提案募集要項の補足

図 活用できる範囲（斜線部）

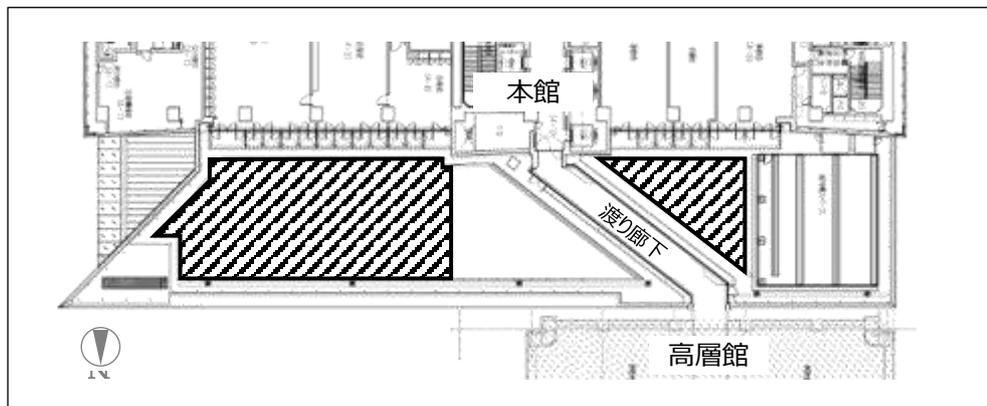
- ・本庁舎本館4階庭園を室外機や蓄電池等の置場として活用することを可とします。ただし、活用にあたっては次のa～dを要件とします。

- a. 活用できる範囲は下図の斜線部とする。ただし、渡り廊下から東側については、室外機や蓄電池等の置場として使用する面積は、東側庭園の50%程度に留めること。

- b. 屋上緑化の代替措置を取り、本庁舎の緑地面積を減少させないこと。
- c. 渡り廊下から東側を活用する場合は、景観への影響を低減する工夫を施すこと。
(例：設置面積をなるべく小さくする、配置を工夫する、目隠しルーバーを設置する など)
- d. 渡り廊下に、省エネ手法の普及・啓発を行う展示パネルを設置すること。展示パネルについては、現在設置している屋上緑化の展示パネルと同等とする。
